310.53
EXP N° 43 DE 15 DE MARZO DE 2023
PERMISO DE OCUPACION DE CAUCE

"POR LA CUAL SE OTORGA UN PERMISO DE OCUPACIÓN DE CAUCE Y SE TOMAN OTRAS DETERMINACIONES"

*El proyecto con objeto “**OBRAS DE REHABILITACIÓN Y MANTENIMIENTO DE VÍAS Terciarias en el Departamento de Sucre**” por el cual se relaciona el trámite de permiso de ocupación de cauce se localiza en la vía que conduce el municipio de Sincé - Los Micos.*

Mapa 2. Cuencas Hidrográficas de influencia de la zona del proyecto.

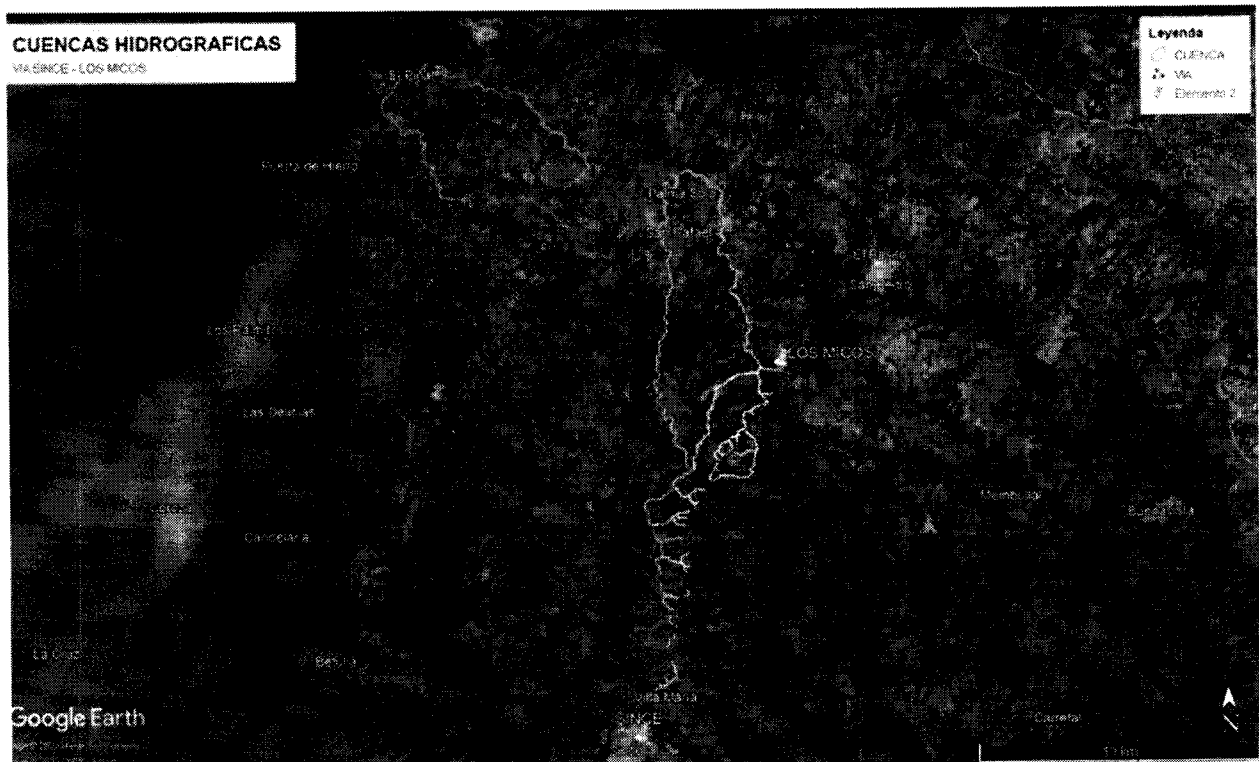
El alcance que tuvo el presente estudio estuvo marcado en la evaluación hidrológica, hidráulica y de su capacidad para las obras de rehabilitación y mantenimiento de vías terciarias en el departamento de Sucre en el tramo Sincé - Los Micos.

A continuación, se muestran las cuencas de influencia en la zona del proyecto “OBRAS DE REHABILITACIÓN Y MANTENIMIENTO DE VÍAS TERCIARIAS EN EL DEPARTAMENTO DE SUCRE”

Emplazamiento del Puente en el K7+955

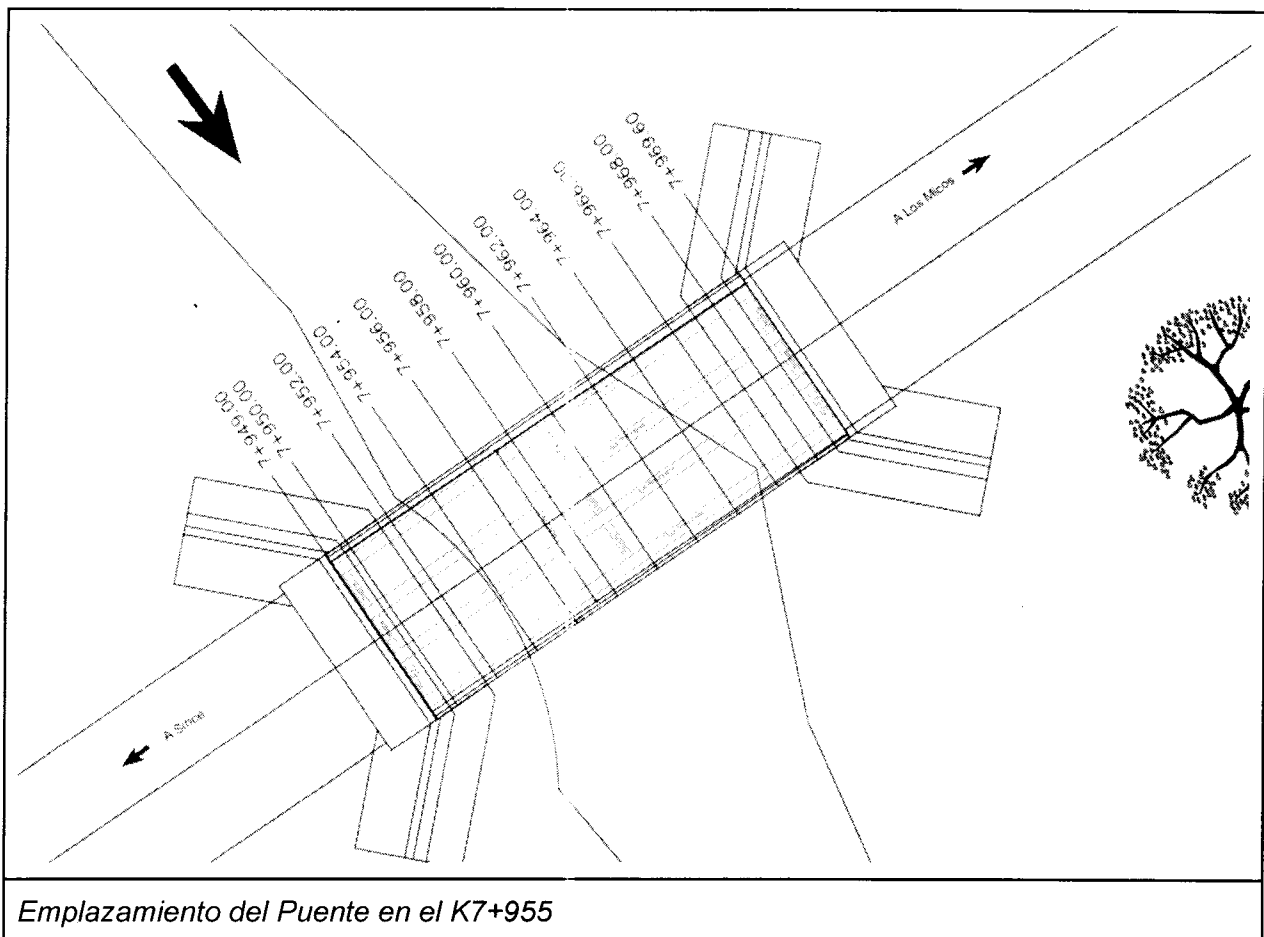
Dentro de los estudios previos contemplados en el proyecto se exponen las siguientes conclusiones, que serán objeto de consideración en el concepto de viabilidad:

1. Las cuencas estudiadas poseen un relieve ondulado con pendientes moderadas.
2. Las coberturas existentes son áreas de cultivos especialmente de, predominan los pastizales con presencia de algunos arbustos. Aunque la vía cuenta con obras de drenaje en varios de los casos las dimensiones no son adecuadas y presentan un deterioro avanzado.

3. En la visita al sitio de la obra, se pudo evidenciar que en algunos tramos los hombros laterales de la vía están a un nivel superior, lo que hace que el agua circule por vía, por tanto, se hace necesario la conformación de la banca en y en otros tramos se deben profundizar las cunetas laterales y sus descoles.

4. En el análisis de las cuencas se observó que algunas cuencas aguas arriba del paso de la carretera presentan zonas de inundación (ciénaga) por tanto comparten en varias estructuras en grupo para desalojar los caudales de una cuenca hidrográfica.
